## DOCUMENTO UNITARIO DI RISPOSTA AD OGNI SINGOLA RICHIESTA DI INTEGRAZIONI GIUNTE DAL MINISTERO DELLA TRANSIZIONE ECOLOGICA – Commissione Tecnica PNRR- PNIEC (prot. 0005769.11-08-2022)

Realizzazione ed esercizio di un impianto fotovoltaico a terra  
della potenza di 16.99 MWp e delle opere di connessione  
Comune di Tursi (MT), località Caprarico Vallo, snc.

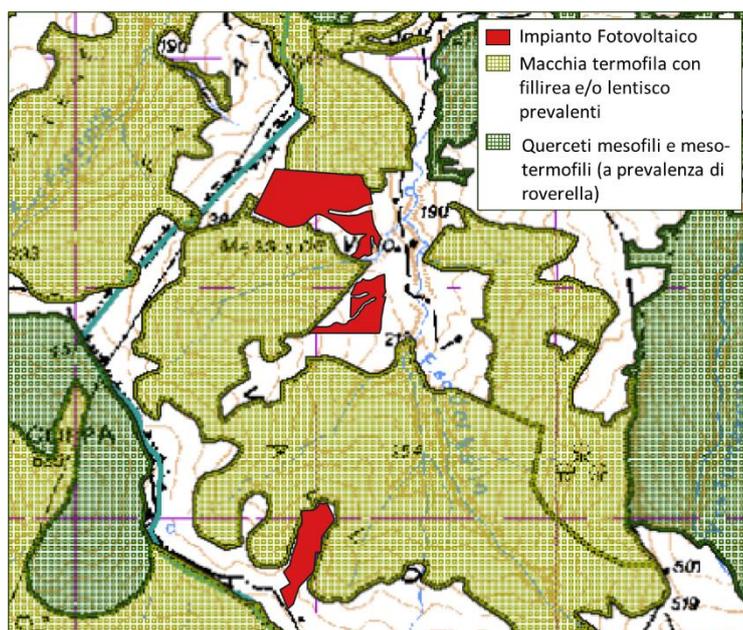
### 7.1. Descrivere le misure di mitigazione e compensazione degli impatti dell'impianto in tutte le sue fasi di vita con specifico riferimento ai "rilevanti valori patrimoniali, paesaggistici e identitari propri del territorio interessato"

L'impatto ambientale di un impianto fotovoltaico durante la sua **fase di esercizio** (circa 20/25 anni) è praticamente nullo e quindi risultano **NON NECESSARIE** eventuali **misure di mitigazione e compensazione**. I soli impatti significativi sulle componenti ambientali saranno invece legati alle **componenti paesaggistiche** e alla **fauna**. Nel primo caso, lungo tutto il perimetro dell'impianto, verrà realizzata una **fascia di mitigazione larga 3,00 m.** nella quale verranno piantumate tipologie forestali tipiche dell'area, funzionali all'intervento e afferenti a due composizioni presenti nella zona, ossia: • "Macchia termofila con fillirea e/o lentisco prevalenti"; •

"Querceti mesofili e meso-termofili a prevalenza di roverella" (si veda la Carta Forestale estratta dal **Portale PODIS Basilicata** riportata a lato). Lo sviluppo verticale della recinzione perimetrale (h. 2,30 m.) verrà del tutto mitigato dalla piantumazione della *Pistacia lentiscus* (c.d. lentisco) o della *Quercus pubescens* (c.d. roverella) le quali, grazie a tagli e potature mirate, assumeranno il tipico portamento ad **"alberello"** (h. 2,30/2,50 m.). Lo sviluppo orizzontale della recinzione verrà invece mitigato con la piantumazione della sempreverde *Phyllyrea augustifolia* (c.d. fillirea) la cui regolare gestione porterà a formare **dense siepi** di altezze variabile tra 0,60 e 1,00 m. L'uso di specie tipiche dell'area per la mitigazione della recinzione:
